**Communauté de Communes du Val de Gray**  
**Révision des périmètres de protection**  
**Champs captant de la Goutte d'Or**

### **Avis et propositions de l'hydrogéologue agréé**

**Dossier HA70\_18\_03**

*Figure 14 : Exemple de colmatage observé sur les barbacanes du puits 5.*

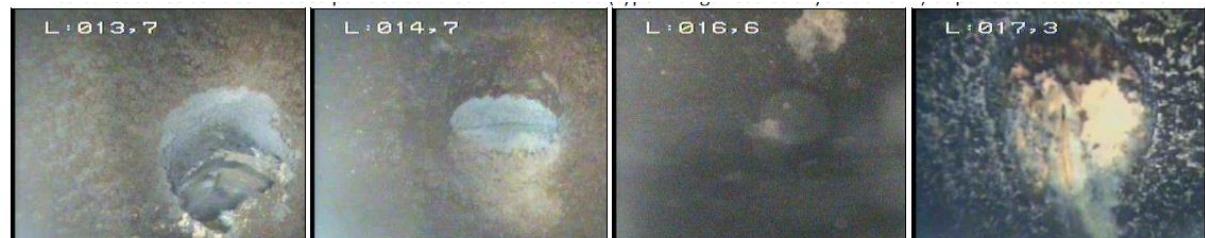
Comme sur les autres ouvrages, la présence de dépôts bactériens et de concrétions minérales est constatée, nécessitant **un nettoyage de la paroi, une désinfection et un curage du fond de l'ouvrage.**

Par ailleurs, à 9,1 m (par rapport à la margelle), une perforation de la paroi de l'ouvrage a été identifiée. **Elle devra faire l'objet d'une reprise pour éviter des infiltrations d'eau depuis des zones ne correspondant pas à la frange captée.**

Figure 19 : Proposition de PPR et de PPE pour le champ captant de la Goutte d'Or

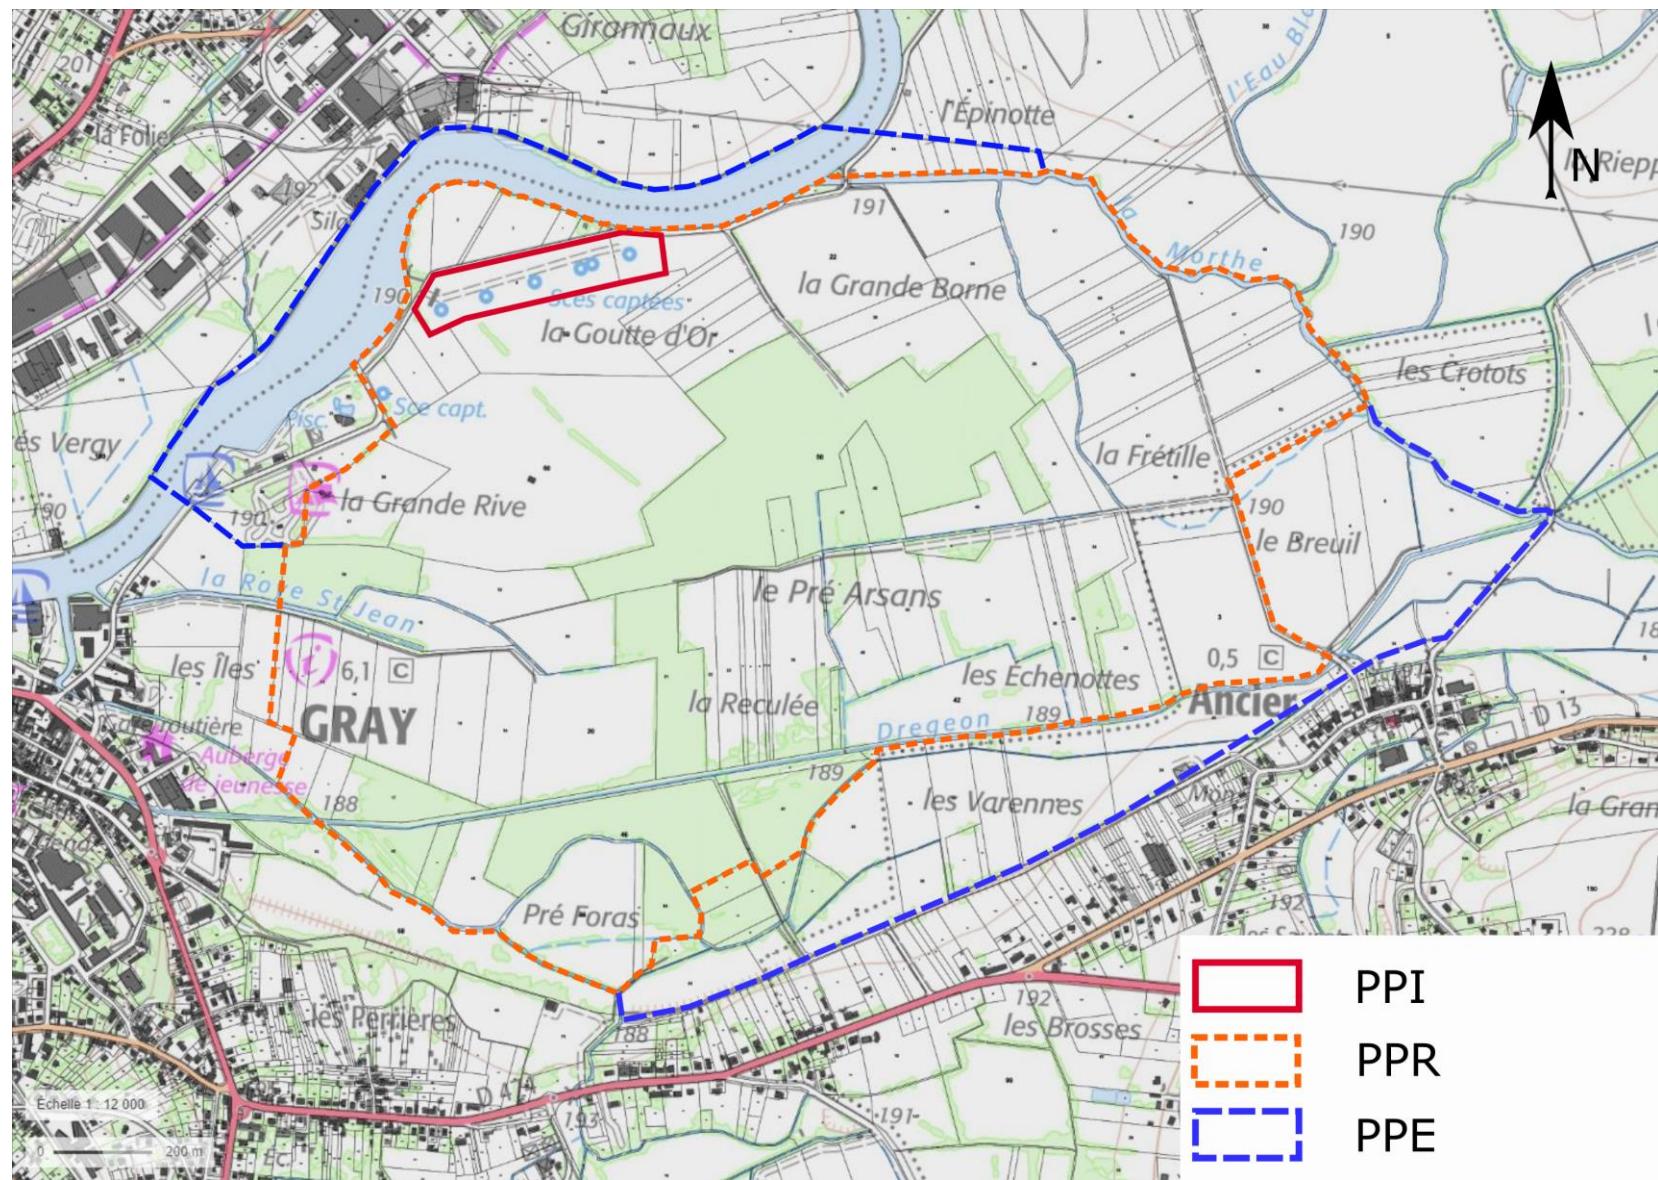
Dans la mesure où celui-ci est connu, que le contexte géologique et les activités présentes (prairie et quelques cultures) sont relativement homogènes, je suggère que le contour du PPR soit inspiré de l'isochrone 50 jours adapté aux parcelles cadastrales.

Les problèmes de qualité sur l'eau brute sont essentiellement liés à la nature de l'aquifère et les détections de pesticides qui restent très en-deçà des limites de qualité ne sont pas d'origine accidentelle. Par conséquent, je suggère que les prescriptions au sein de ce PPR aient pour

Le périmètre de protection éloignée correspondra au reste du bassin d'alimentation.

Dans ce cas, sans qu'il soit nécessaire d'inclure une trop vaste zone dans le périmètre de protection éloignée, je suggère qu'un plan d'alerte soit mis en place, impliquant les services d'incendie et de secours, la gendarmerie, les services de l'ARS et la société d'affermage pour que des mesures soient prises rapidement en cas de pollution de la Saône entre le champ captant et le secteur Vereux. La première mesure à envisager sera l'arrêt du pompage dans le puits 5 afin de ne pas favoriser les écoulements entre la Saône et le champ captant.
